福建一建·下洋院子

建筑方案设计变更

2022.11

设计修改通知单

1#楼①~④轴局部立面图一
(变更前)

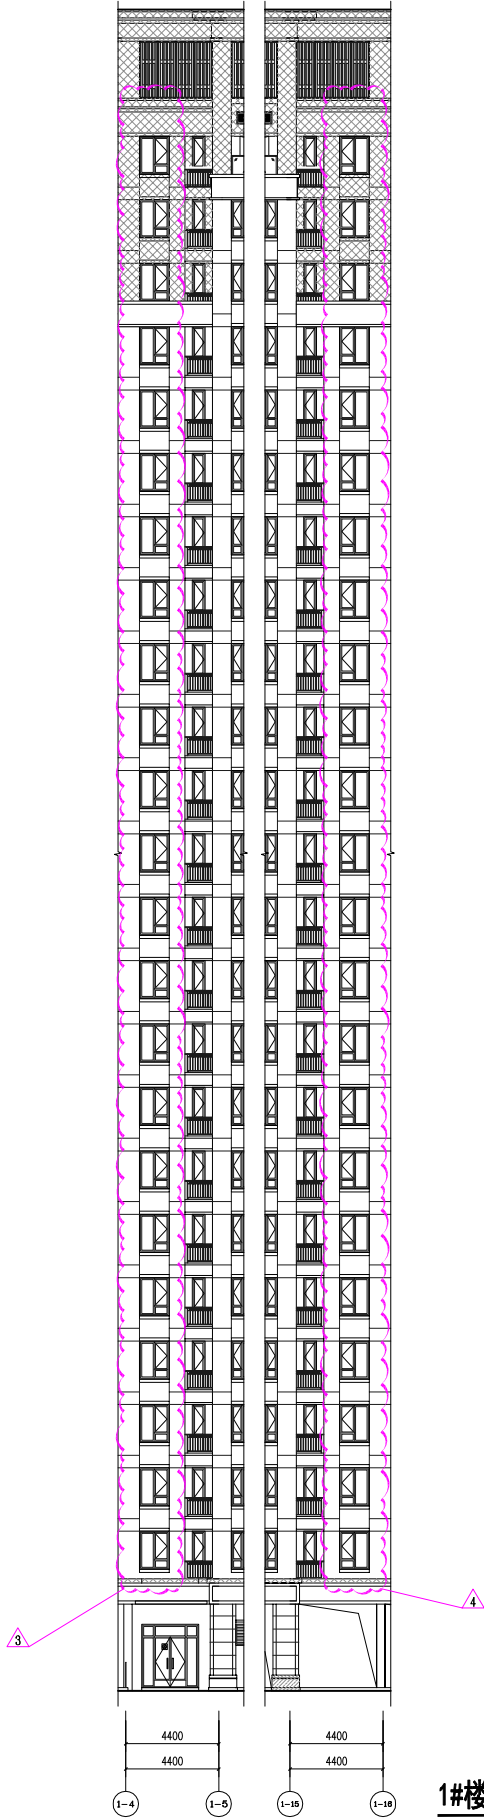
3. 1-4至1-5轴立面修改。（详见附图1#楼①~④轴局部立面图一）

4. 1-15至1-16轴立面修改。（详见附图1#楼①~④轴局部立面图一）

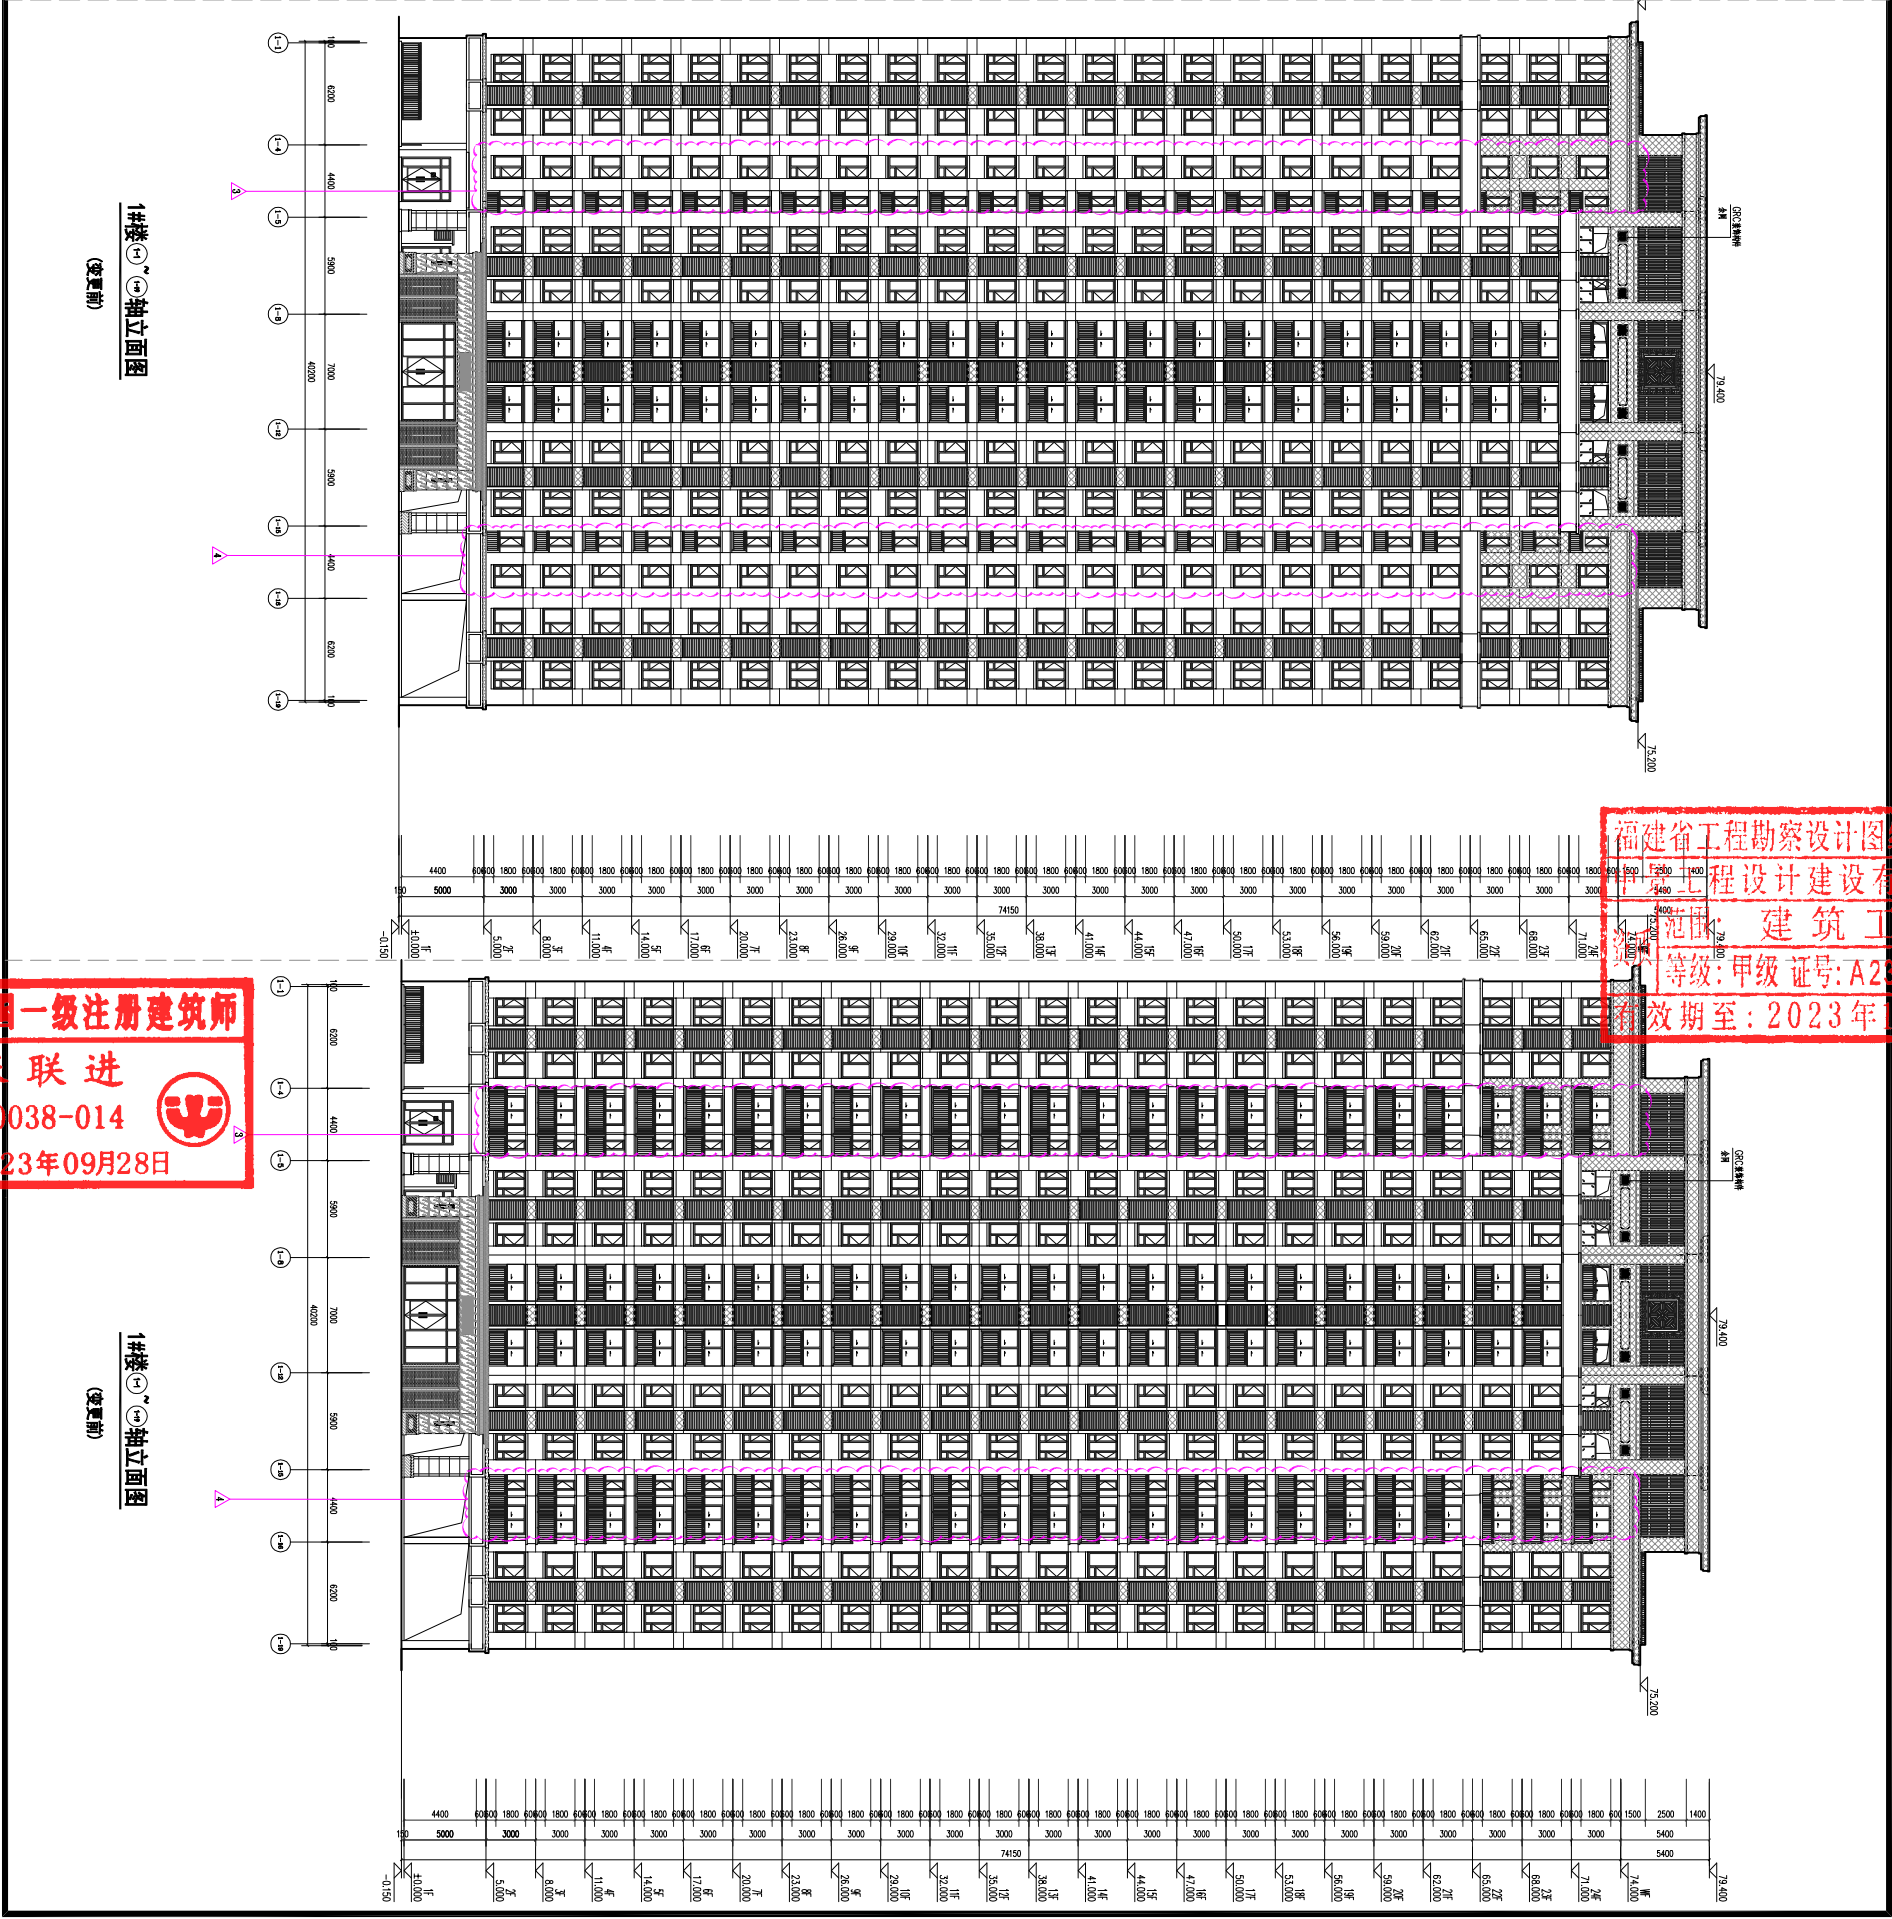
3. 1-4至1-5轴立面修改。（详见附图1#楼①~⑤轴立面图）
4. 1-15至1-16轴立面修改。（详见附图1#楼①~⑮轴立面图）

2#楼一层局部平面图一
(变更前)

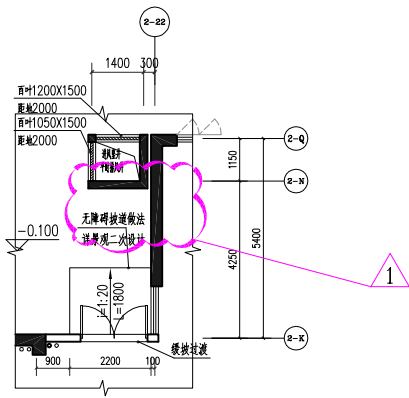
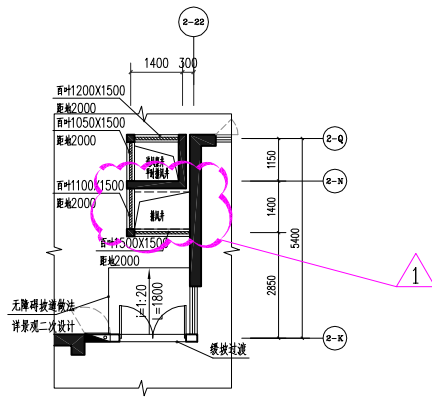
1. 一层平面图2-22轴交2-K至2-N轴增加排风井。（详见附图2#楼一层局部平面图一）

2#楼二层局部平面图一
(变更前)

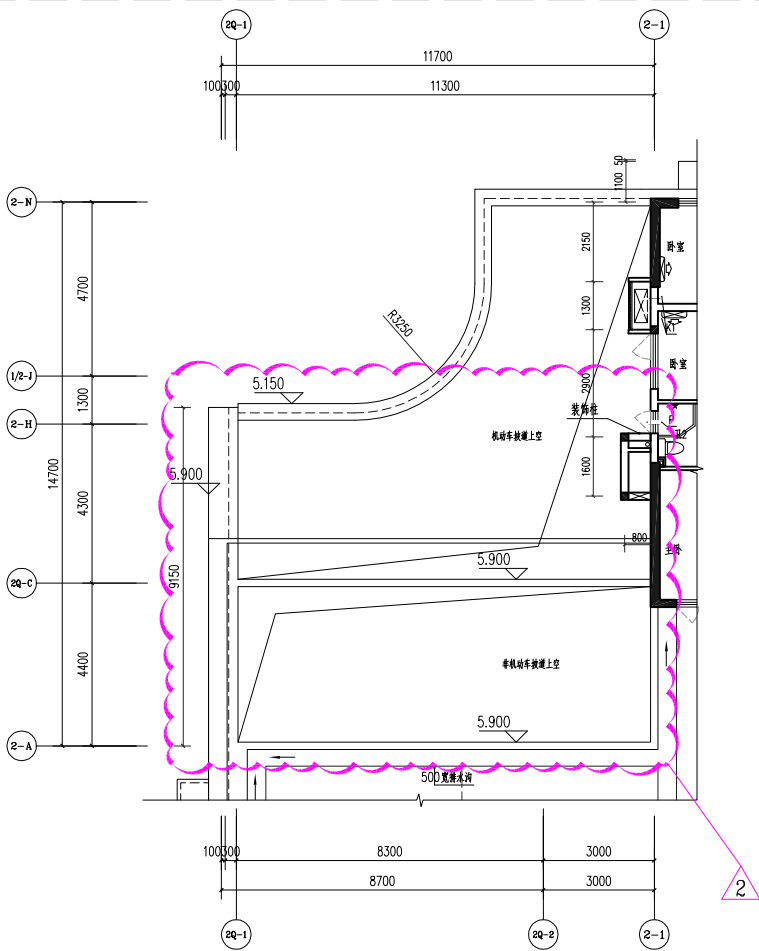
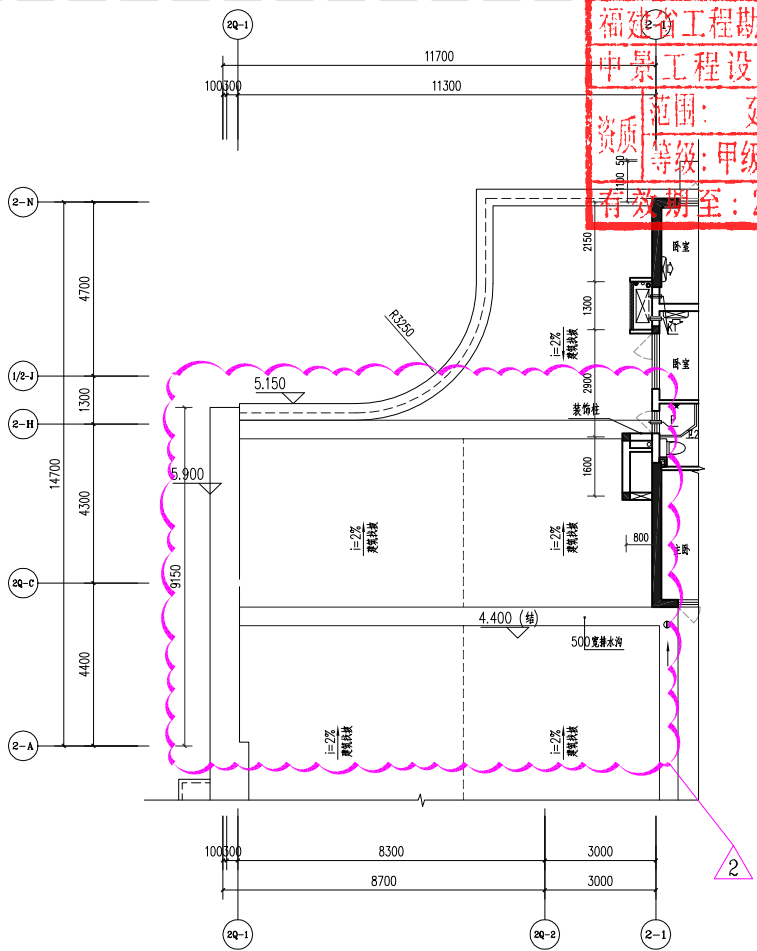
2. 二层平面图2Q-1至2-1轴交2-A至2-N轴地下出入口增加盖板。（详见附图2#楼二层局部平面图一）

2#楼屋面层局部平面图一
(变更前)

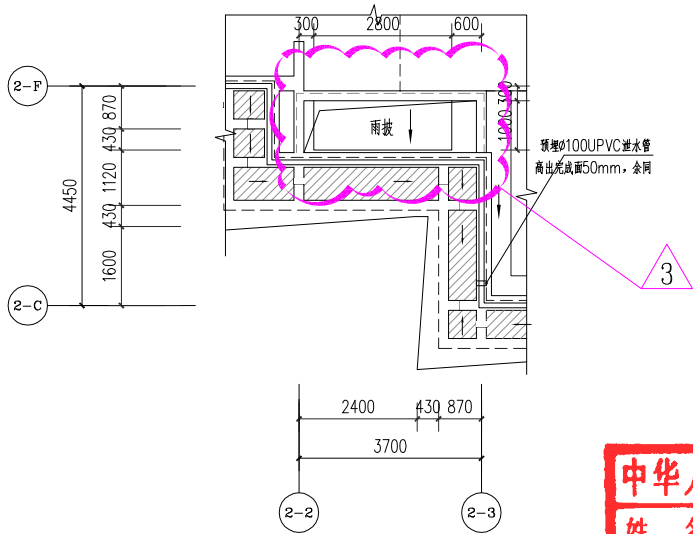
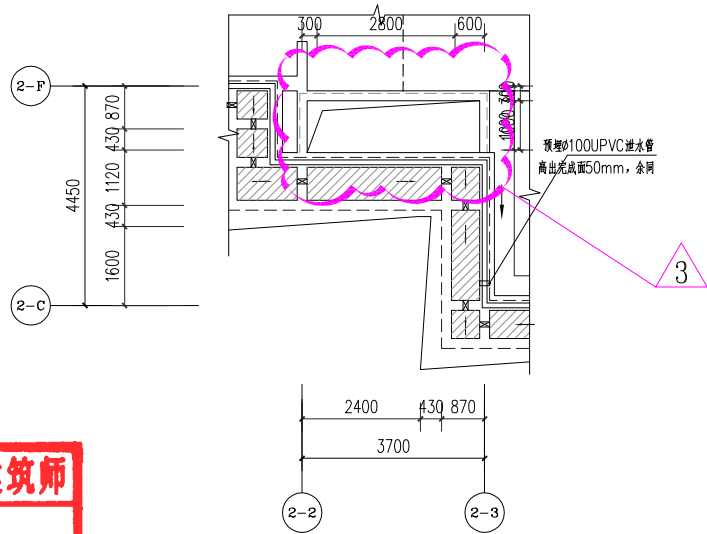
3. 屋面层平面图2-2至2-3轴交2-C至2-F轴雨披取消。（详见附图2#楼屋面层局部平面图一）

2#楼屋面层局部平面图二
(变更前)

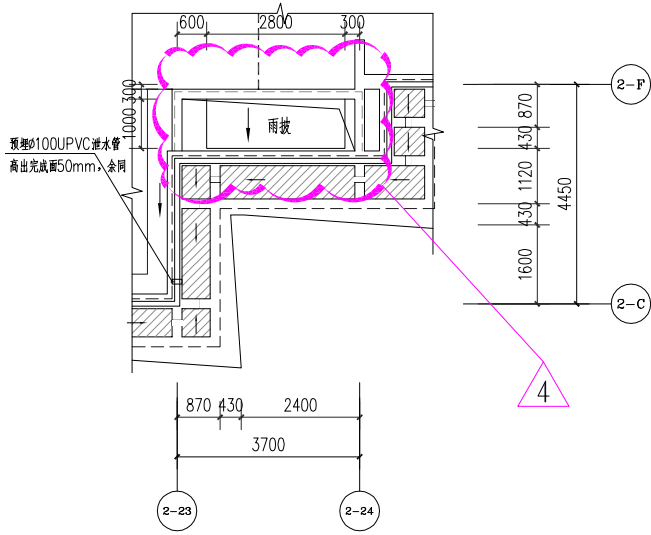
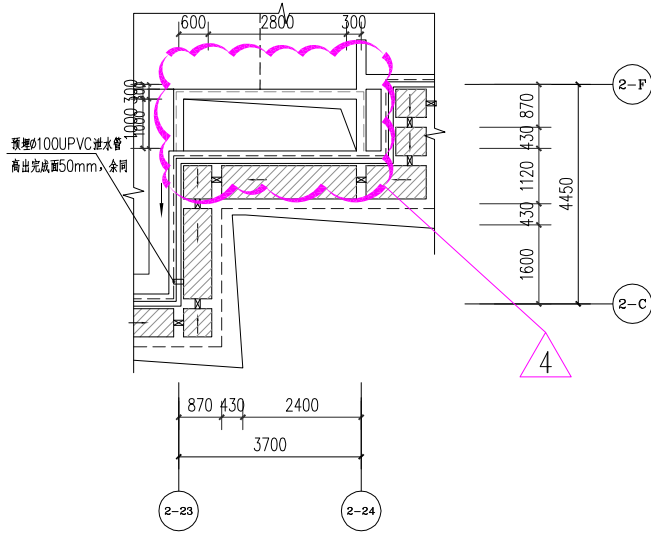
4. 屋面层平面图2-23至2-24轴交2-C至2-F轴雨披取消。（详见附图2#楼屋面层局部平面图二）

2-1#楼一层平面图
(变更前)

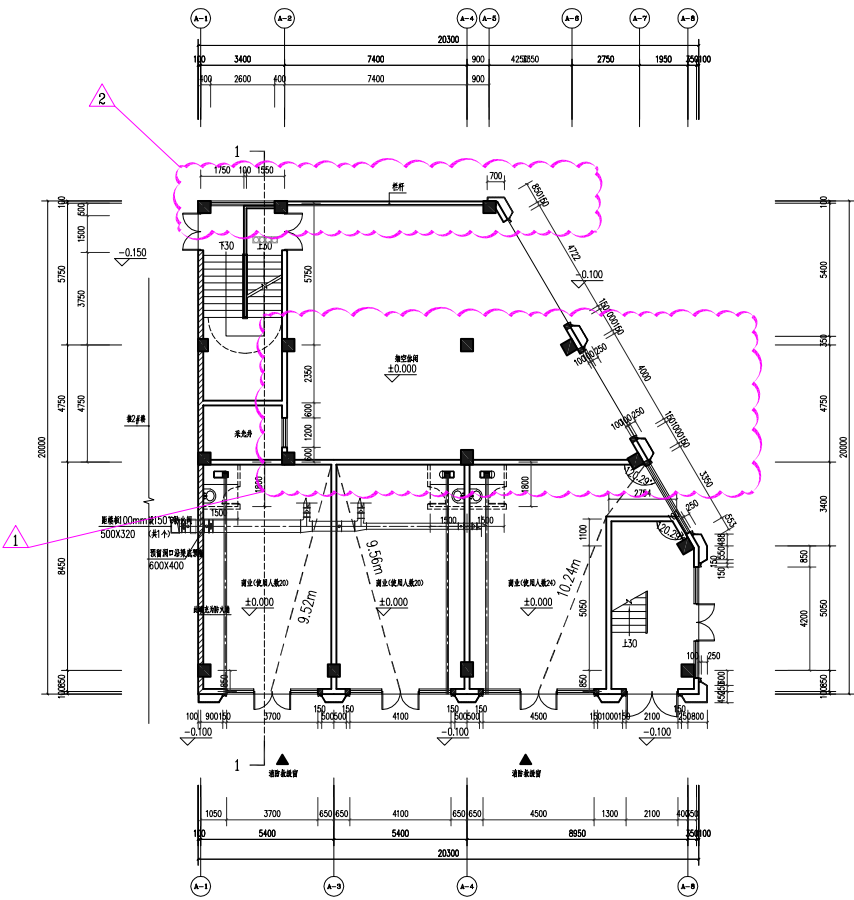
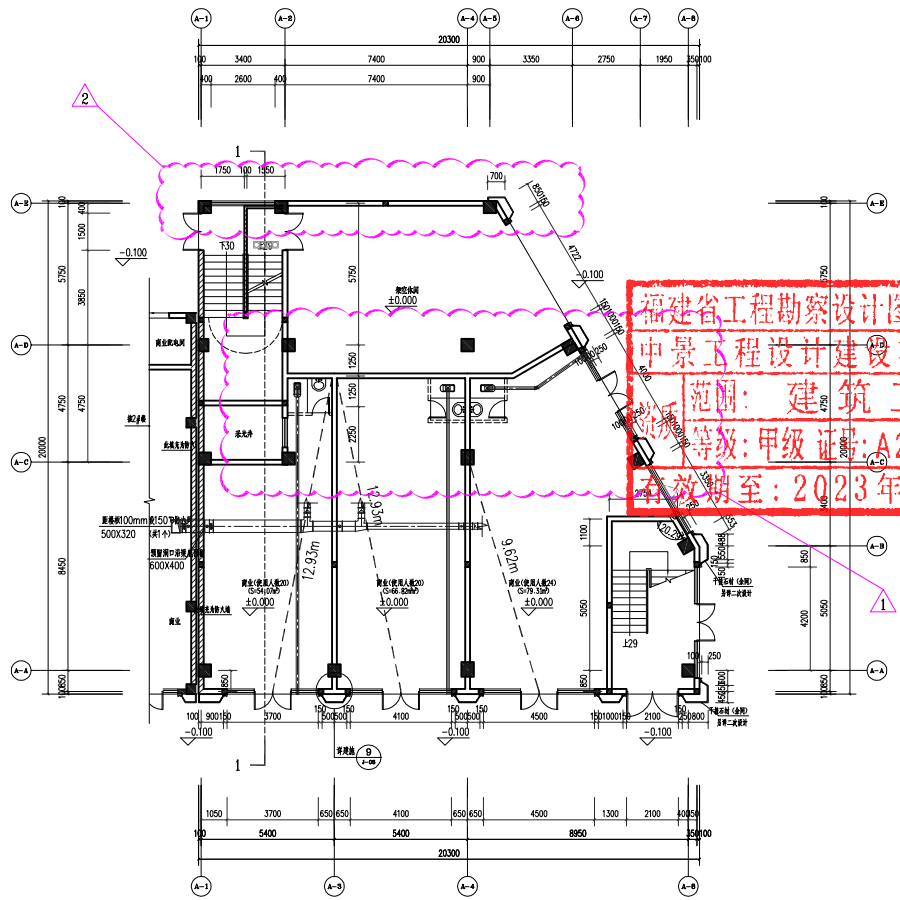
1. 一层平面图A-1至A-7轴交A-C轴至A-D轴商业格局修改，外轮廓相应修改，架空休闲轮廓相应修改。（详见附图2-1#楼一层平面图）
2. 一层平面图A-1至A-5轴交A-E轴栏杆修改为墙体。（详见附图2-1#楼一层平面图）

2-1#楼二层局部平面图一
(变更前)

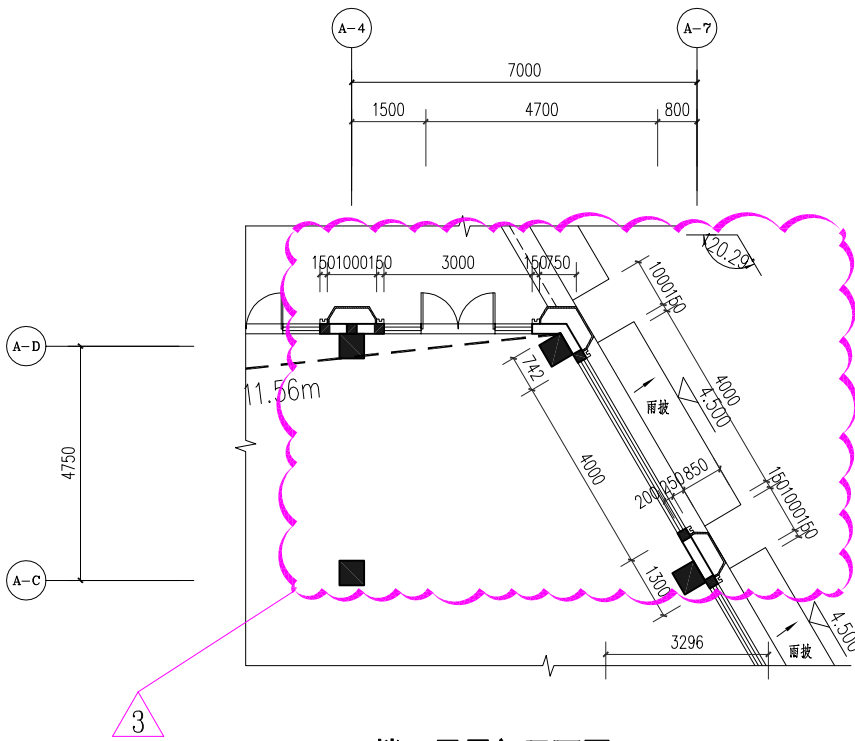
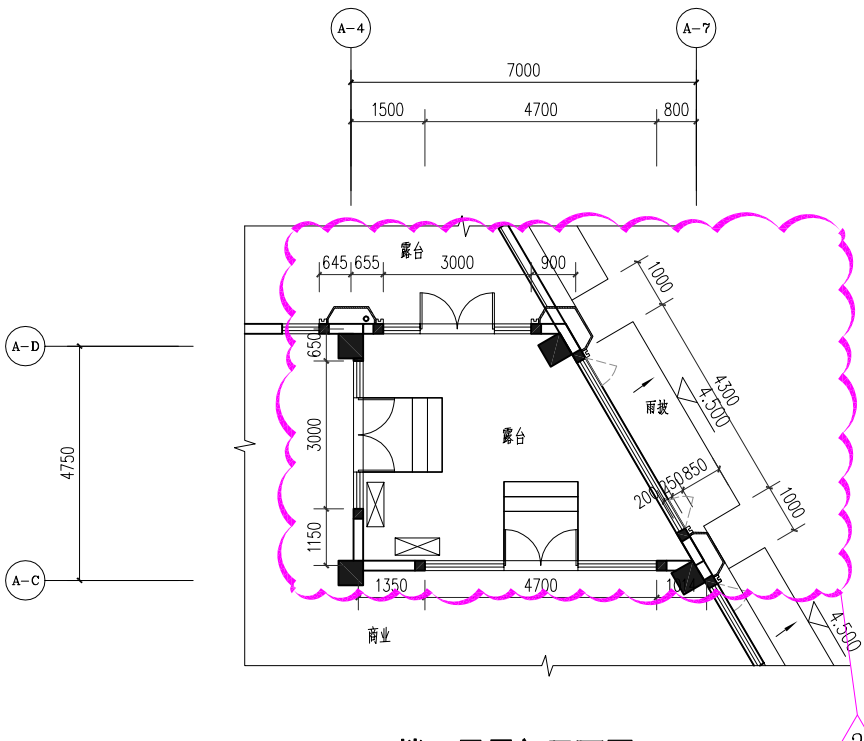
3. 二层平面图A-4至A-7轴交A-C轴至A-D轴商业格局修改，外轮廓相应修改。（详见附图2-1#楼二层局部平面图一）
